# **DIRECTION GÉNÉRALE DE L'ÉVALUATION ENVIRONNEMENTALE ET STRATÉGIQUE**

**Rapport d'analyse environnementale  
pour la demande de modification du décret numéro 184-2015 du  
18 mars 2015 pour le projet de reconstruction de la route d'accès  
au quai de Tête-à-la-Baleine sur le territoire de la Municipalité de  
la Côte-Nord-du-Golfe-du-Saint-Laurent  
par le ministère des Transports**

**Dossier 3211-02-266**

**Le 9 mai 2022**

FIGURE 2 COUPE-TYPE DU TRONÇON 1

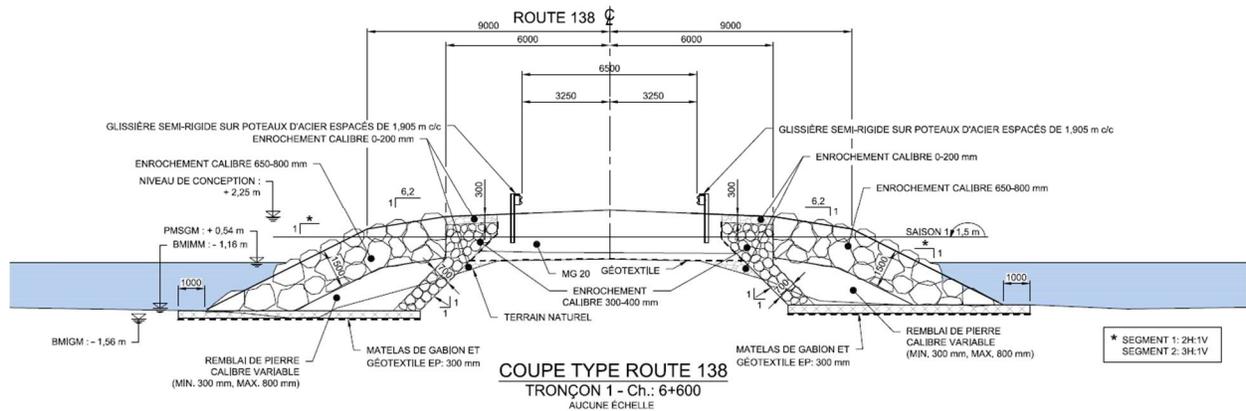
Le tronçon 1 (figure 2), d'une longueur de 720 m, sera composé d'une chaussée à deux voies, dont la surface de roulement est en gravier et l'élévation est de 2,50 m, avec glissières de sécurité. Un tapis de gabions sera mis en place afin de contrer l'effet du poinçonnement de l'argile en zone non consolidée. Des bris de pente seront réalisés pour atténuer l'effet de tassements futurs. Un ponceau restant dans ce tronçon sera retiré et ne sera pas remplacé.

Les études réalisées depuis la prise du décret ont permis à l'initiateur d'optimiser les travaux en considérant les contraintes hydrauliques et géotechniques du secteur. Le recours à des tapis de gabions et la réalisation d'une pente de talus la plus abrupte possible, sans compromettre la stabilité de la structure, permettent notamment de limiter les empiètements dans le milieu marin.

FIGURE 3 COUPE-TYPE DU TRONÇON 2

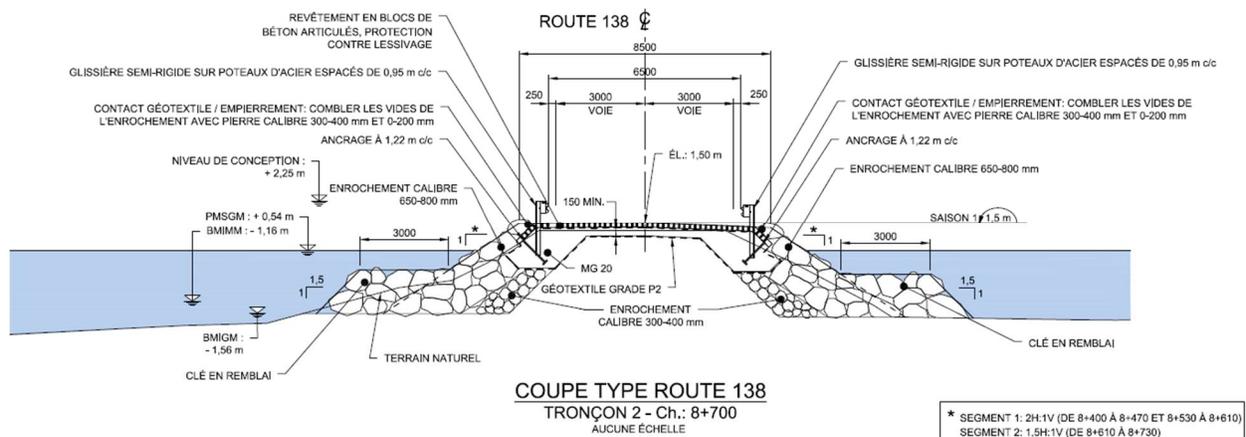
Le tronçon 2 (figure 3), d'une longueur de 530 m, sera composé de deux voies avec glissières de sécurité. L'élévation de la route sera de 1,50 m. Le concept de chaussée résiliente a été retenu pour la réalisation de l'ouvrage, c'est-à-dire qu'un tapis de blocs de béton articulés sera mis en place à la surface afin de protéger la surface de roulement en cas de submersion.

D'un autre côté, le rehaussement du premier tronçon de route entraînera une diminution des périodes de submersion lors des périodes de grandes marées. De plus, le recours à une chaussée en blocs de béton articulés dans le deuxième tronçon empêchera de recourir à du matériau granulaire pour recouvrir la chaussée. La méthode de conception de ces deux tronçons occasionnera une diminution de la quantité de matériau granulaire se retrouvant dans le milieu marin, diminuant du même coup les risques de remise en suspension de matériel.
